**REPÚBLICA DE CHILE
MINISTERIO DE OBRAS PÚBLICAS
DIRECCIÓN GENERAL DE OBRAS PÚBLICAS**

ANT. : Bases de Licitación de la obra pública fiscal denominada "Concesión Américo Vespucio Oriente, Tramo Av. El Salto - Príncipe de Gales".

SANTIAGO, 12 DIC 2013

CIRCULAR ACLARATORIA N° 3

Imagen (a)
Ejemplo trasplante in situ de árboles importantes desde zona afectada por trinchera, a zona no afectada por trinchera (G o M).

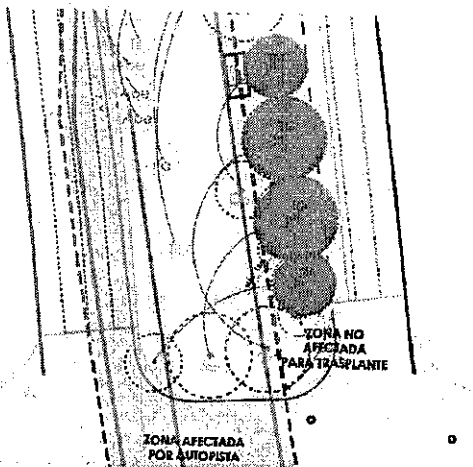
- Los árboles que según sus diámetros de tronco son catalogados como XG (de gran tamaño), G (Grande) o M (Mediano) son árboles importantes, que deben salvarse trasplantándose in situ, con todos los resguardos indicados en las Especificaciones Técnicas incluidas en el Antecedente Referencial N° 4.

- Los árboles de diámetro de tronco inferior a 15 cm catalogados como pequeños (P), también se deben salvar pero pueden ir a un vivero durante la construcción y luego replantarse dentro del parque en el lugar determinado por la planimetría.

- **Si es un árbol catalogado como M:** evaluar la posibilidad de trasladarlo in situ. Si esto no es posible, trasladarlo a vivero para su conservación y evaluar una nueva localización, idealmente dentro del mismo tramo (cuadra) del parque.
- Cualquier otro árbol existente catalogado solamente como V, ya sea M o P (traslado a vivero tamaño mediano o pequeño) y cuyo destino es replantarse en el parque y que se vea afectado por modificaciones de ingeniería, podrá ser reemplazado por uno **idéntico en cuanto a especie, calidad y tamaño** siempre que el ejemplar escogido cuente con el visto bueno del Inspector Fiscal.

• Si al desplazarse la trinchera desafecta un árbol de valor que estaba considerado eliminarse o trasplantarse en el Antecedente Referencial N° 4, entonces **el árbol se mantiene en su lugar**, y se evalúa la necesidad de modificar las plantaciones nuevas para adaptar el trazado al árbol existente.

Imagen (b)
Referencias para ubicación de escotilla

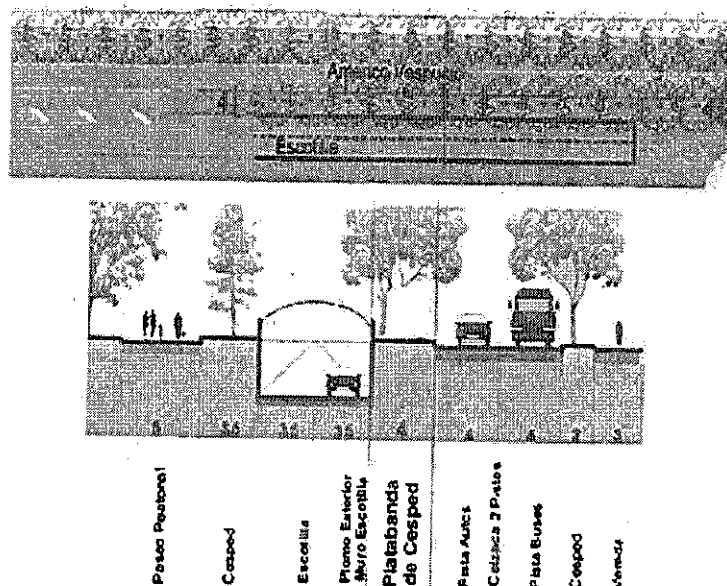
a) Si se agrega una nueva escotilla o si se modifica la ubicación o geometría de una de ellas, se debe aplicar el siguiente criterio de ubicación:

-El distanciamiento mínimo entre el plomo exterior del muro, respecto a la solera de Américo Vespucio deberá ser 4.0 m. en su punto más desfavorable, tal como se muestra en el siguiente esquema:

Esto se justifica porque deben preservarse 2,5 m. para el eventual ensanchamiento futuro de Américo Vespucio a 3 pistas, si esto fuese necesario, más 1,5 m. mínimos de platabanda verde para la plantación de especies vegetales.

Imagen (c)
Referencias para ubicación de escotilla

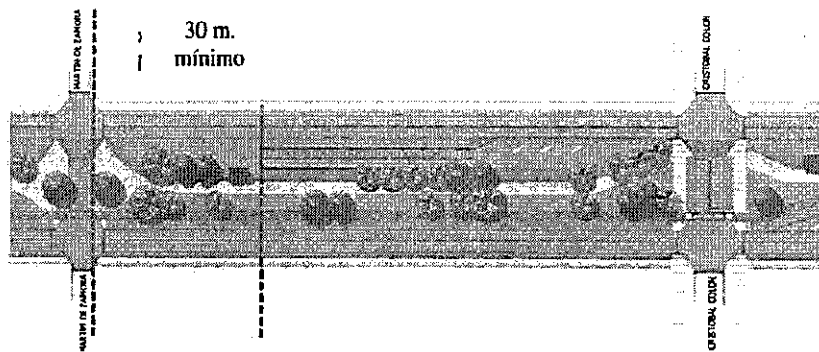
En el caso que se agregue una escotilla de entrada en la franja de 1,5 m, se colocará una fila de árboles de hoja perenne como el brachichito (*Brachichitum populneum*) plantado cada 5 m a eje, paralelos a la solera de modo de mitigar el impacto visual de la escotilla, y además para asegurar un entorno verde.

En el caso que se agregue una escotilla de salida, no se colocarán árboles, ya que estos obstaculizarían la visual del automovilista y en su reemplazo se colocarán arbustos a 0.50 m a todo lo largo del muro exterior tales como verónicas (*Hebe buxifolia*) o lavanda francesa (*Lavandula stoecheas*).

En cualquier caso, si existiera un árbol importante (G o XG) que se viera afectado por la colocación de la escotilla en esta ubicación, primará el criterio de conservar el árbol, por sobre el distanciamiento a la solera de la calle transversal. Esto debe ser analizado caso a caso, siendo los cruces con vías importantes, los más relevantes a considerar (Avenida Fco. Bilbao, Avenida Cristóbal Colón, Avenida Pdte. Riesco y Avenida Vitacura).
